Modulo per la presentazione delle osservazioni per i piani/programmi/progetti sottoposti a procedimenti di valutazione ambientale di competenza statale

ID: Codice procedura (ID_VIP/ID_MATTM):10844

Impianto per la produzione di energia elettrica da fonte eolica, costituito da 6 aerogeneratori della potenza complessiva di 37,2 MW, un sistema di accumulo da 25 MW e relative opere connesse in località "Rempillo" nel comune di Pitigliano (GR).

TESTO DELLE OSSERVAZIONI

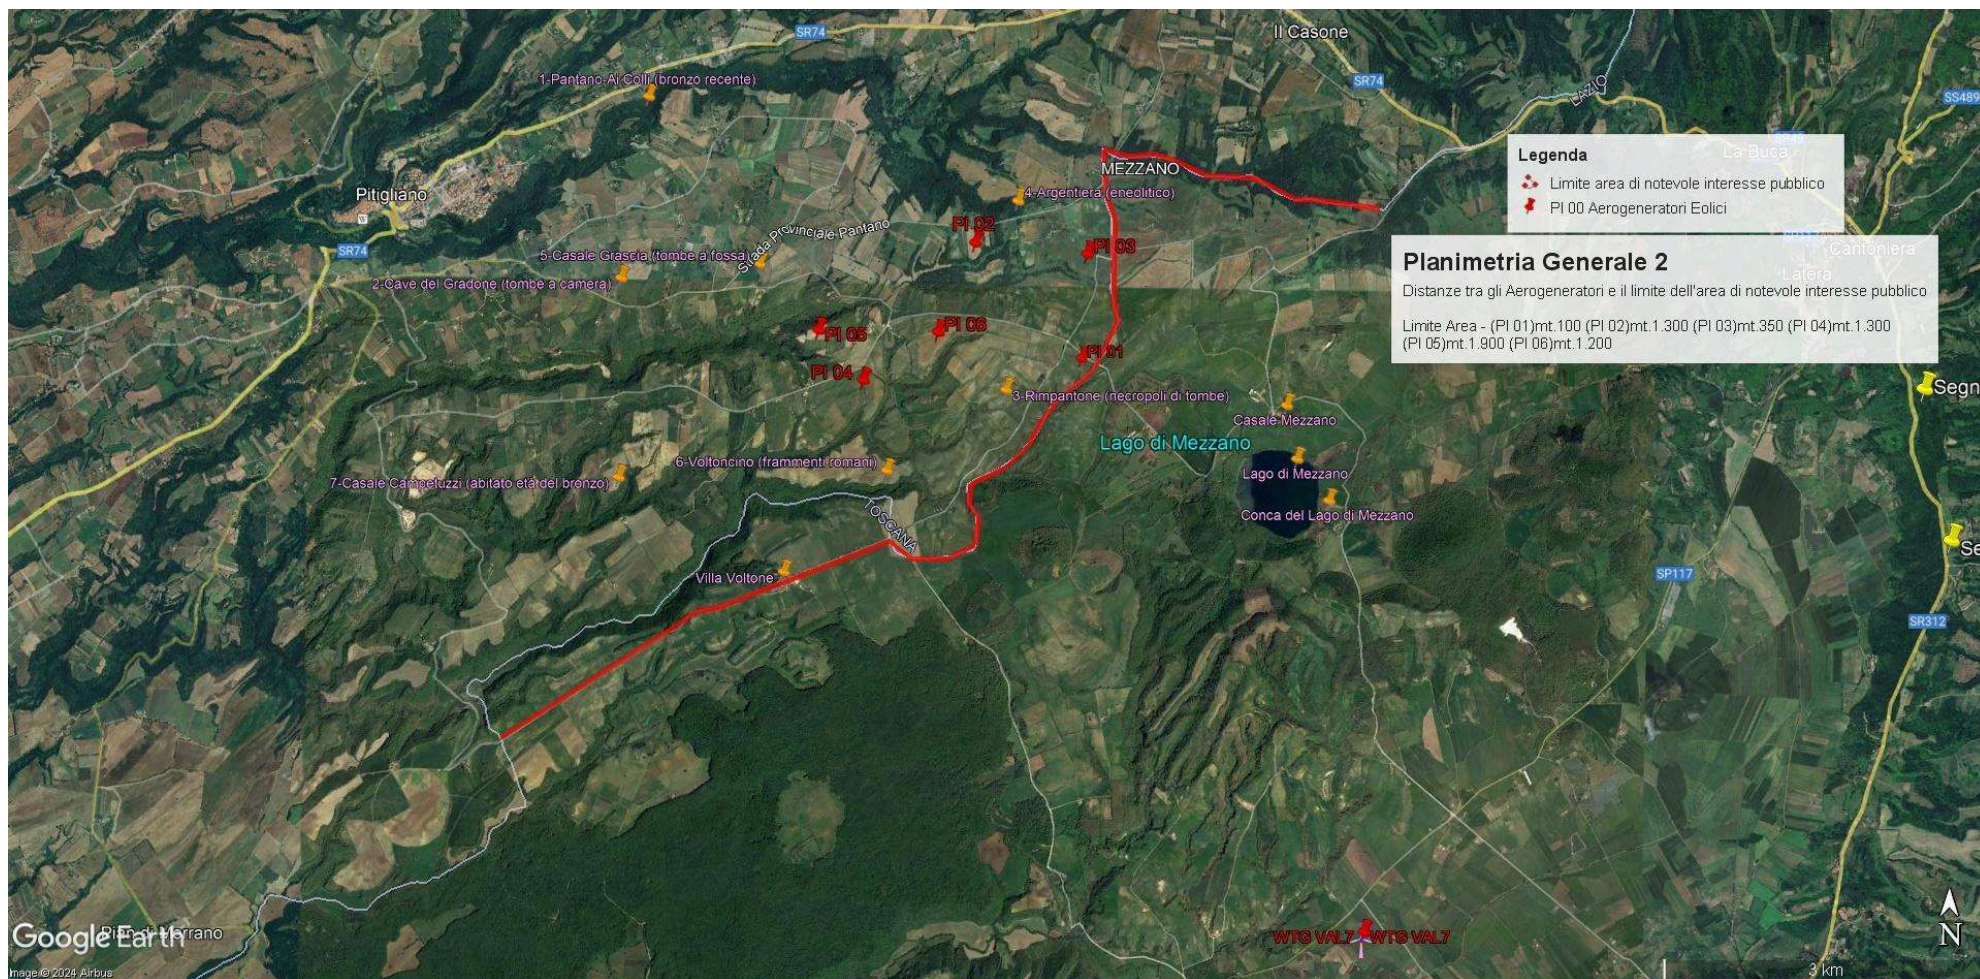
In sintesi, visti l’art. 20 comma 8 lettera c) quater del D.Lgs n 199/2021 e le Linee guida nazionali appena citate, considerato l’enorme impatto dell’impianto eolico industriale denominato “Rempillo” sulla zona paesaggistica di notevole interesse pubblico ben individuata nelle immagini n.1 e n. 2 e sui Beni Culturali evidenziati nell’ immagine n. 3 dell’Allegato alle presenti Osservazioni, per la collocazione delle pale P04 e P05 direttamente all’interno del perimetro di un’area archeologica e per gli impatti anche sull’area intermedia e vasta dei pregiati territori laziali della Tuscia settentrionale e in particolare di quelli del pitiglianese ricco di emergenze agricole, naturalistiche, storiche e archeologiche del periodo etrusco ma non solo, si chiede che venga negata l’autorizzazione all’ insediamento dell’impianto eolico denominato “Rempillo”.

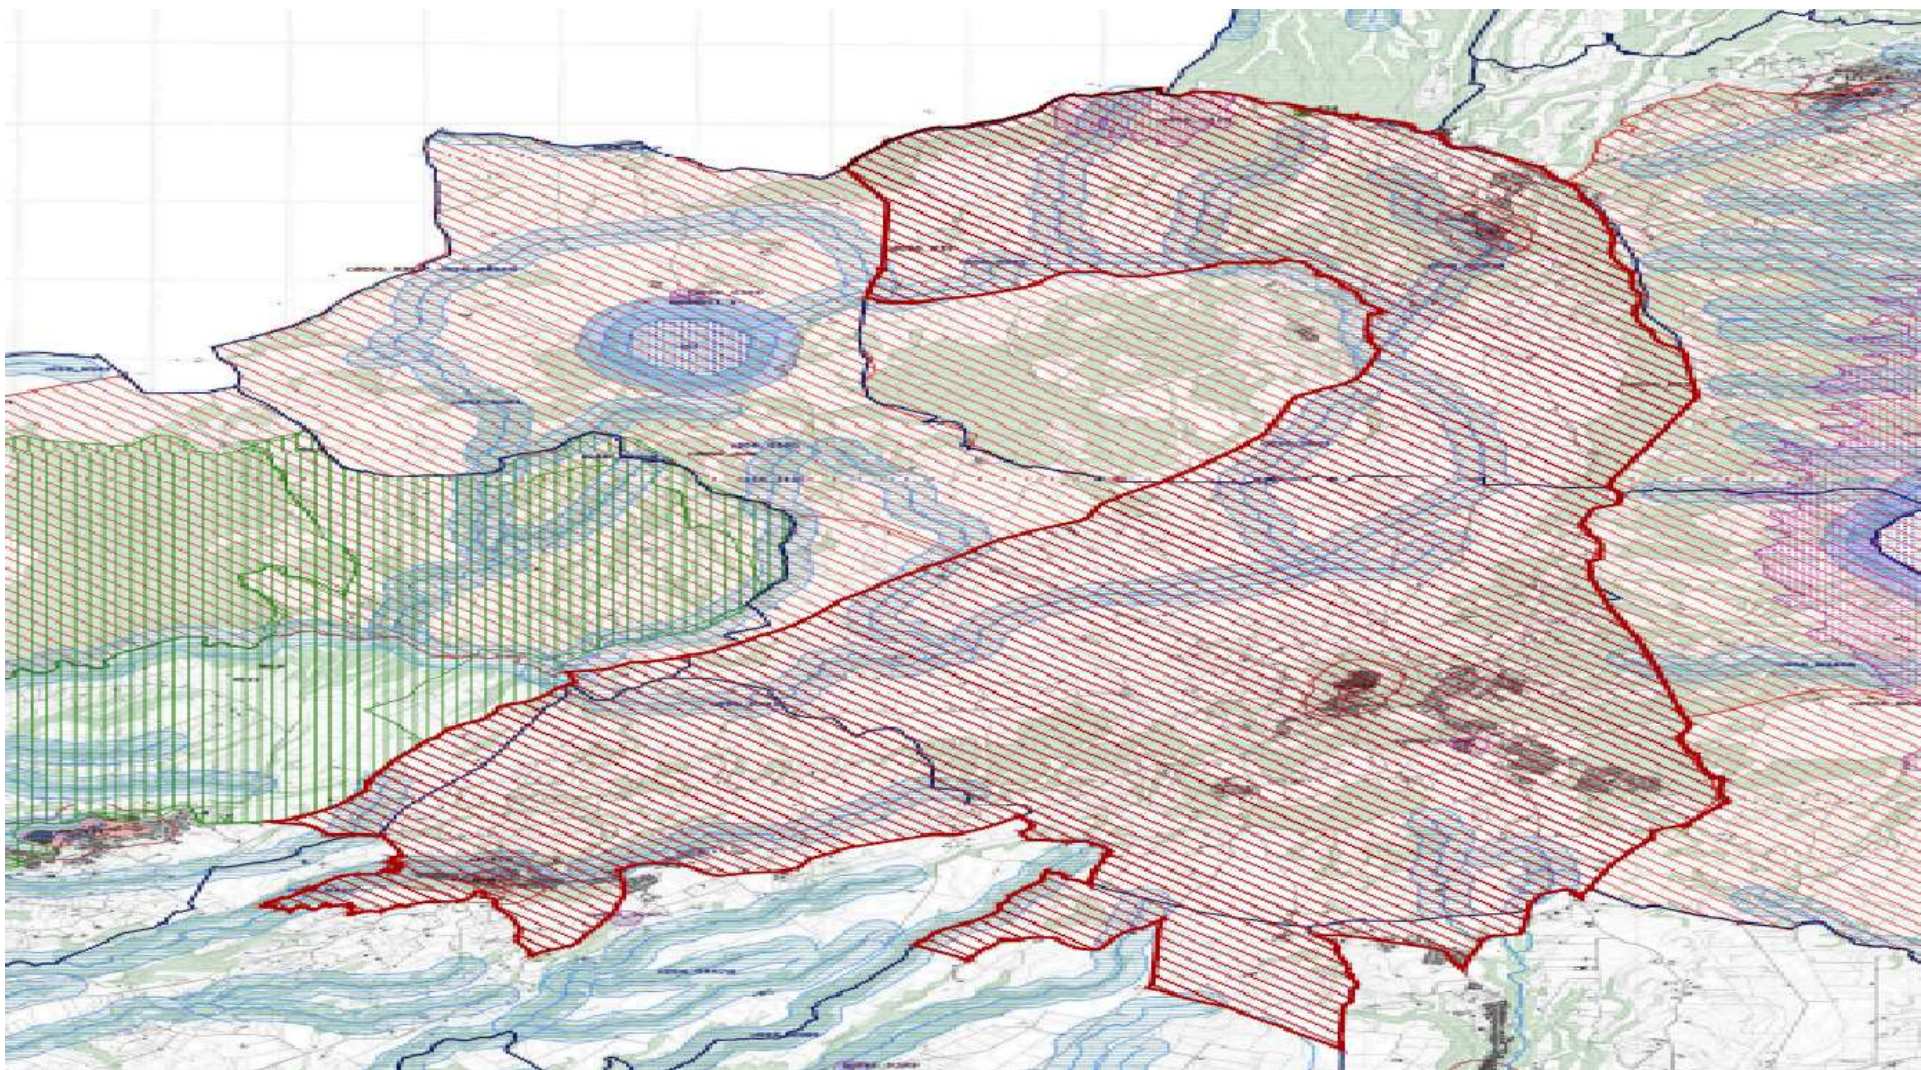
Alla luce del combinato disposto dal "vincolo sul patrimonio paesaggistico (artt. 136 e ss. e 142 del decreto legislativo n. 42/2004 e ss.mm.ii.) e sui beni culturali" (artt. 10 e ss. del decreto legislativo n. 42/2004 e ss.mm.ii.) e dal comma 8 lettera c-quarter del D.Lgs 191/2021 e ss.mm.ii si evince che, ad oggi, le aree in cui sono previsti gli insediamenti dei sei aerogeneratori dell'impianto eolico denominato "Rempillo" non sono idonee perché ricadono tutte all'interno della fascia di rispetto dei **beni paesaggistici di notevole interesse pubblico denominati "Conca del Lago di Mezzano e territorio circostante" (D.M. 22.05.1976)** comprendente anche il **vincolo "Selva del Lamone" (D.M. 22.05.1984)** tutelati **dall'art. 136 del Codice del Beni Culturali e del Paesaggio** e in particolare un aerogeneratori (P01) è a 100 metri dal primo vincolo citato e gli altri cinque compresi in una distanza massima tra 1 km e 2 km (vedi immagine n. 1 dell'ALLEGATO). Nella fascia di rispetto dei 3 km anche la porzione di vincolo rappresentato dalla Selva del Lamone che gode di altre importanti tutele in quanto Riserva Naturale regionale (L. 394/91 e L.R. 29/97), Zona di Protezione speciale (ZPS) insieme ai Monti di Castro collegati tra loro da una Zona di Conservazione Speciale (ZSC), il sistema fluviale Fiume Fiora-Olpeta. La Selva del Lamone oltre il vincolo paesaggistico di notevole interesse pubblico che la rende area non idonea all'installazione degli impianti FER anche nelle sue fasce di rispetto dei 3 km, gode di un'altra tutela che ne rivela l'importanza di area di importanza internazionale per l'avifauna IBA (012) che viene collegata all'altra IBA (099) Lago di Bolsena attraverso la ZPS Caldera di Latera e la ZSC Lago di Mezzano che insieme sono compresi nel vincolo paesaggistico "Conca Lago di Mezzano..." e verranno uniti dal nuovo vincolo paesaggistico "*Ambito paesaggistico, geologico e geomorfologico dell'orlo della caldera di Latera e delle sue pendici interessate dai centri eruttivi periferici*" (si veda a riguardo la proposta pubblicata sul sito del MIC in data 09/08/2023 e

l'immagine n. 2 dell' ALLEGATO) all'area di notevole interesse pubblico "Conca del lago di

Bolsena” (D.M. 24.10.1960). Praticamente una vasta zona che per interesse paesaggistico e naturalistico oltre che storico, archeologico e identitario rappresenta un unicum nel panorama nazionale.

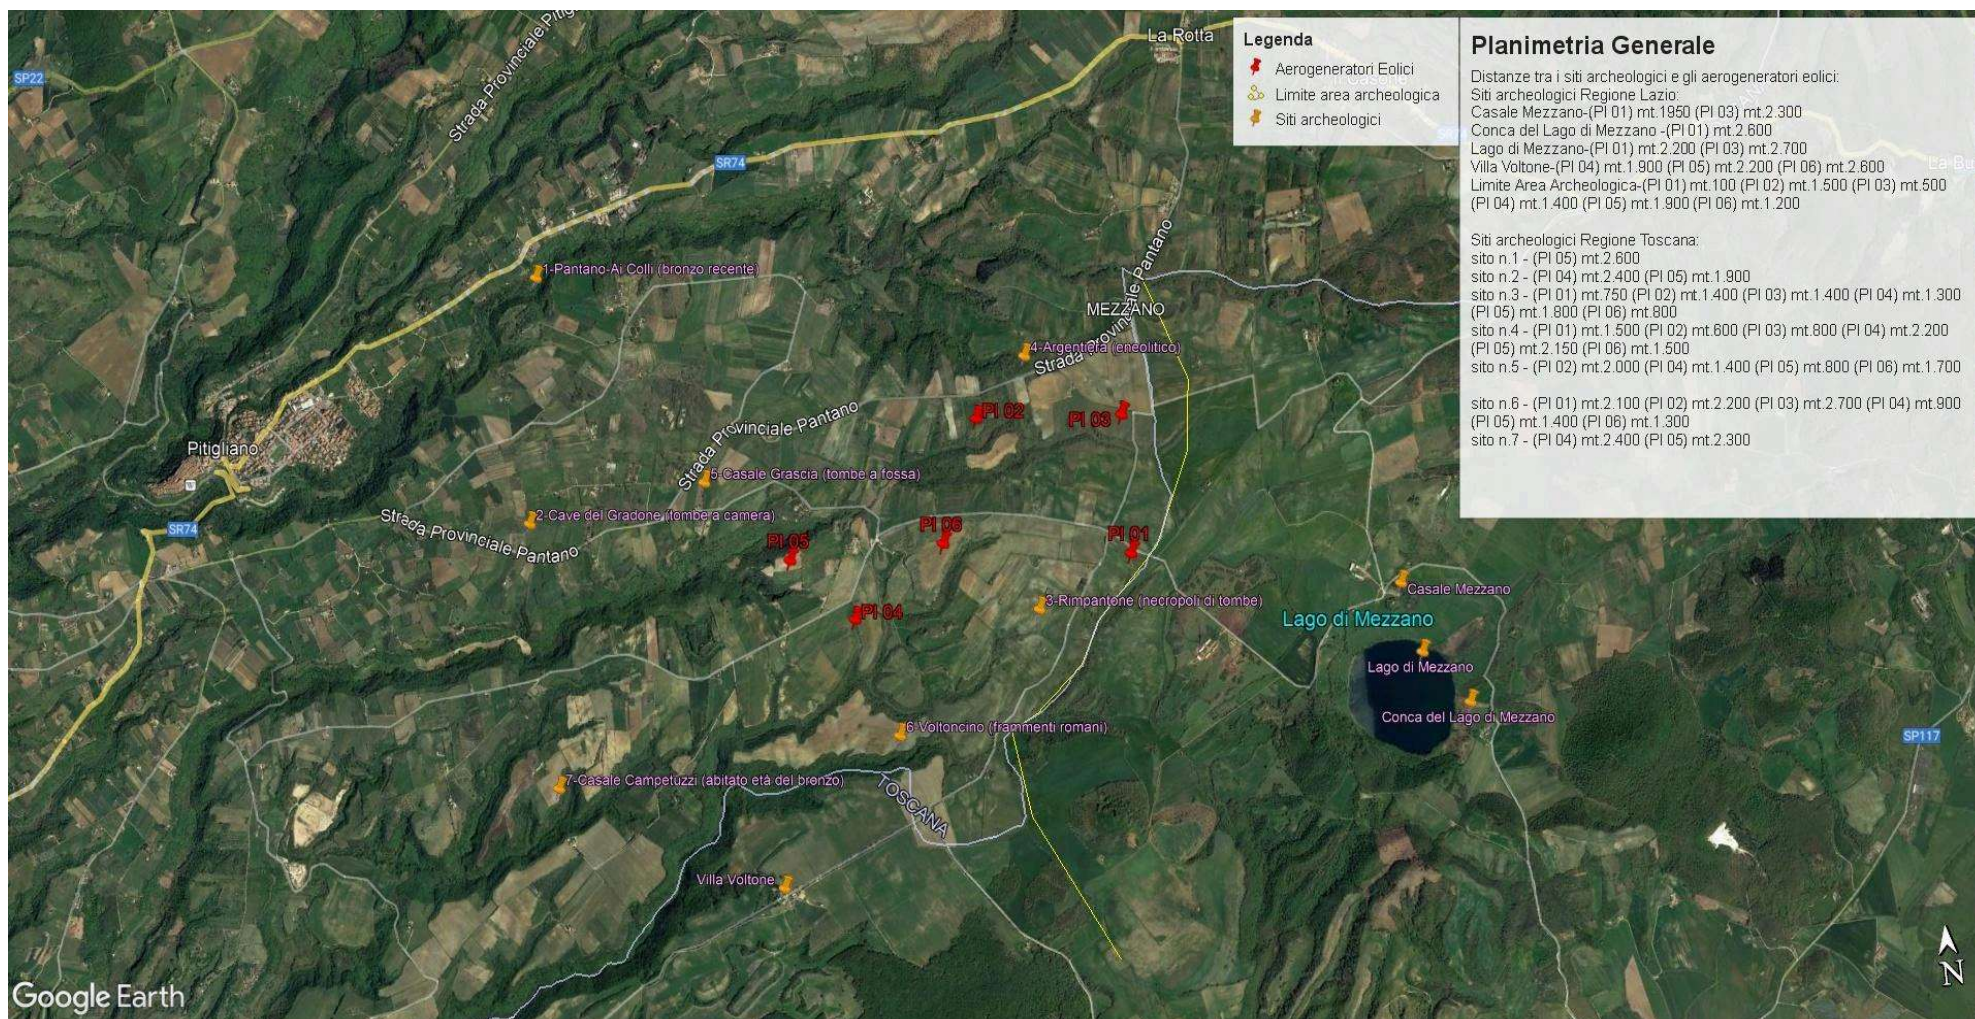
Inoltre, la zona in cui insisterebbe l’impianto eolico industriale Rempillo è compresa nelle fasce di rispetto di 3 km di diversi beni archeologici tutelati dalla parte II del Codice dei Beni Culturali (vedi Allegato, immagine n. 3). Inoltre le pale P04 e P05 ricadono all’interno di un’area archeologica che la Proponente vorrebbe cancellare per il semplice fatto che non è riportata nel documento regionale ma nel documento provinciale come meglio dettagliato nell’Osservazione n. 5. Alla luce di quanto documentato appare chiaro quindi che la collocazione dell’impianto non ha tenuto conto alcuno dei vincoli dell’area nella quale è stato progettato e l’inserimento dell’impianto eolico nel paesaggio e sul territorio non è corretto (Allegato IV delle Linee guida nazionali di cui al D.M dello Sviluppo economico del 10.09.2010).

Immagine n. 4 Situazione di saturazione da impianti FER nella provincia di Viterbo. Non sono riportati gli impianti fotovoltaici e agrivoltaici che hanno inciso per buona parte nel cumulo di impianti FER per superare già nel 2023 gli obiettivi del PNIEC assegnati alla Regione Lazio per il 20230.

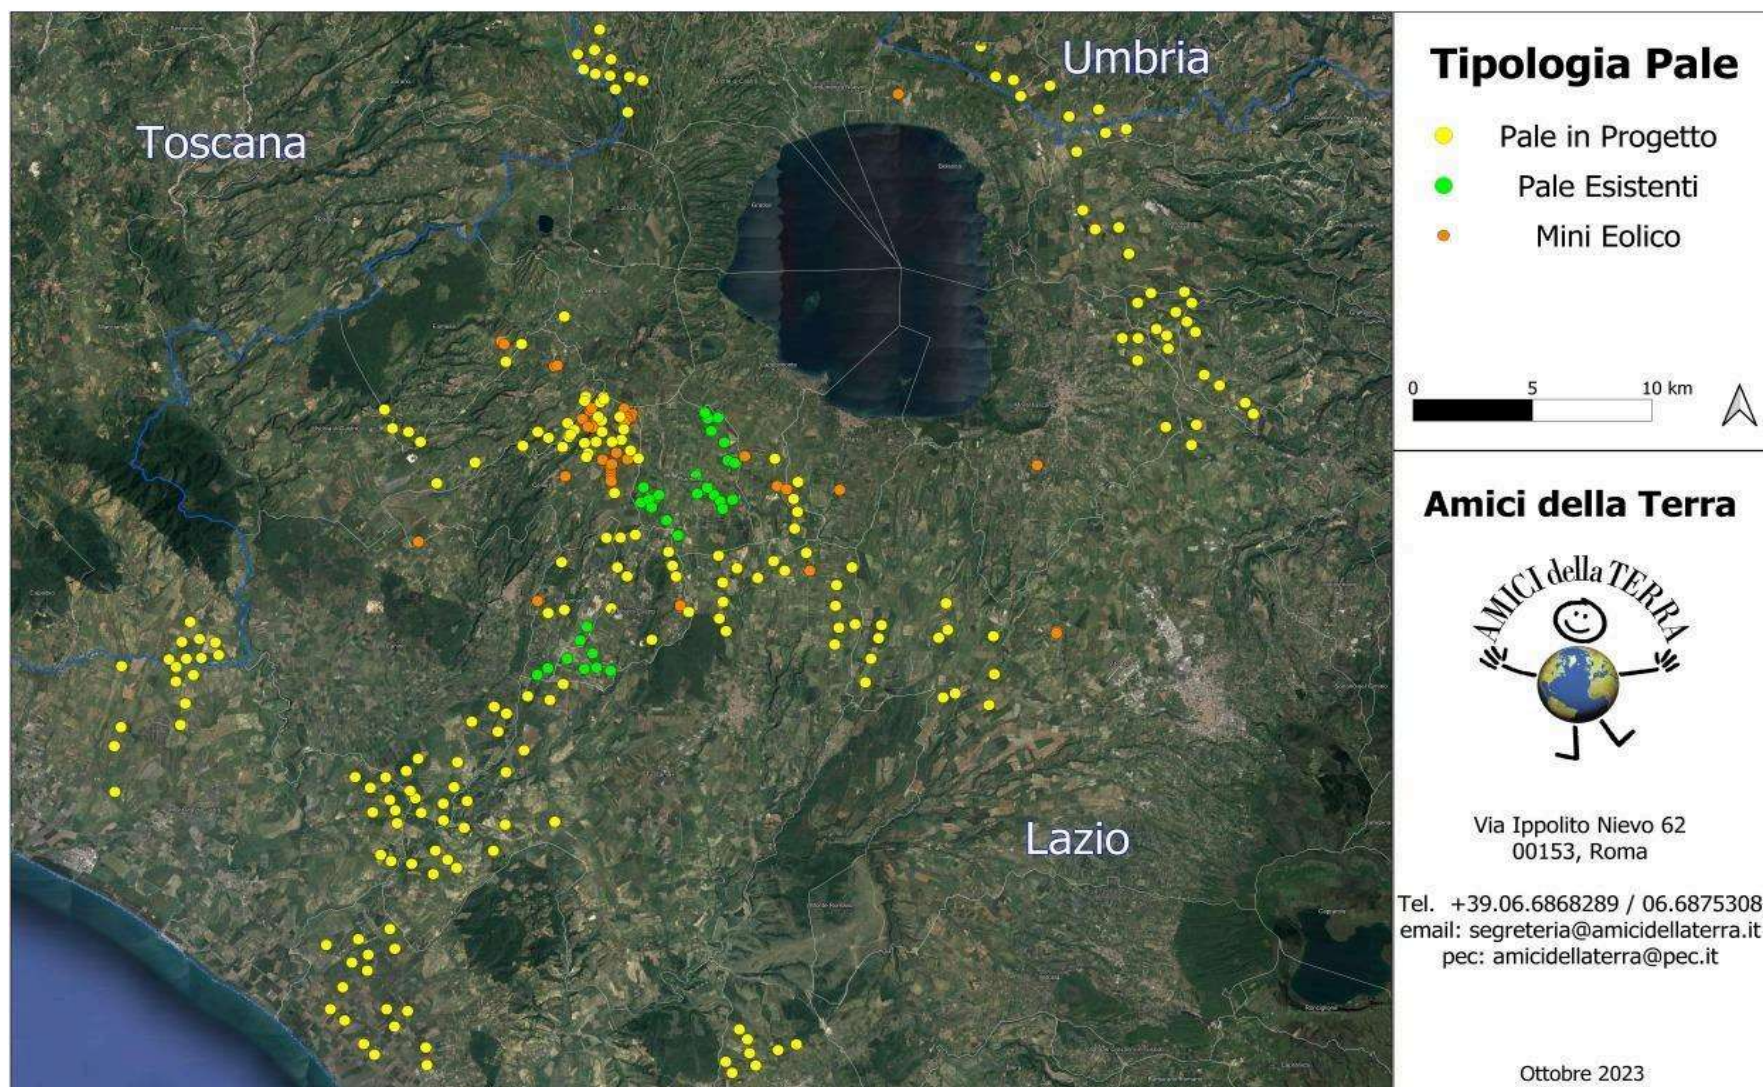
nn. 1 e 2 e crea anche degli impatti negativi anche sui beni naturalistici come verrà dettagliato nell'Osservazione n. 4. Inoltre andrebbe a sommarsi al già enorme cumulo di impianti eolici e fotovoltaici e geotermici che già creano una elevata criticità ambientale nella provincia di Viterbo e interferiscono anche con il territorio toscano come si può vedere dalle immagini nn. 4 e 5 dell'Allegato n. 1.
